COMMISSION ROYALE DES MONUMENTS ET DES SITES
KONINKLIJKE COMMISSIE VOOR MONUMENTEN EN LANDSCHAPPEN

N/Réf. : BXL22909_708_PU
Gest. : AH
V/Réf. : J216/2023
Corr: S. Mazaraky
NOVA : 04/XFD/1893400

BRUXELLES. Rue Jacques Jordaens, 32 (arch. F. Van Roelen)
DEMANDE DE PERMIS D'URBANISME : d'une part, transformer l'immeuble à rue en modifiant l'affectation de bureaux en 4 unités de logement, en créant une trémie d'ascenseur, en prévoyant la rehausse d'un niveau et une terrasse en creux dans le versant à rue et d'autre part maintenir la construction en fond de parcelle avec une unité de logement en y prévoyant l'extension et des modifications de sa façade côté jardin

Avis de la CRMS

Schéma d'occupation, situation projetée (document joint à la demande)

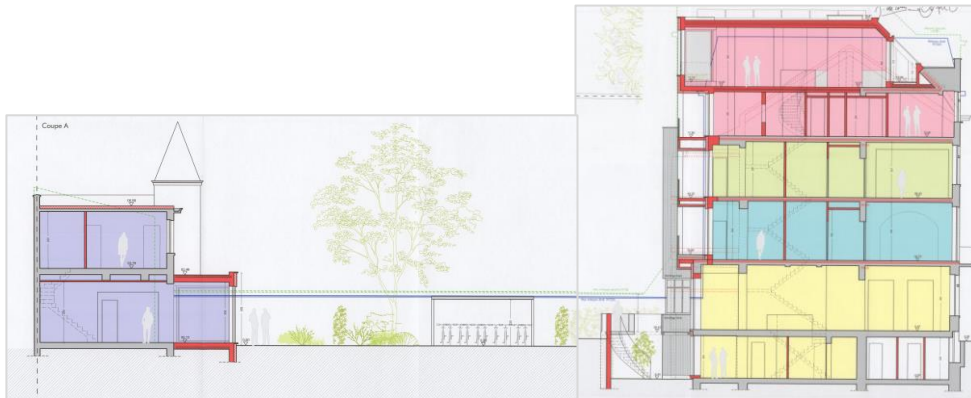
La CRMS encourage la réaffectation de l'immeuble à rue en logements, conformément à sa fonction d'origine. Les aménagements intérieurs prévus à cet effet n'appellent pas de remarques d'ordre patrimonial.
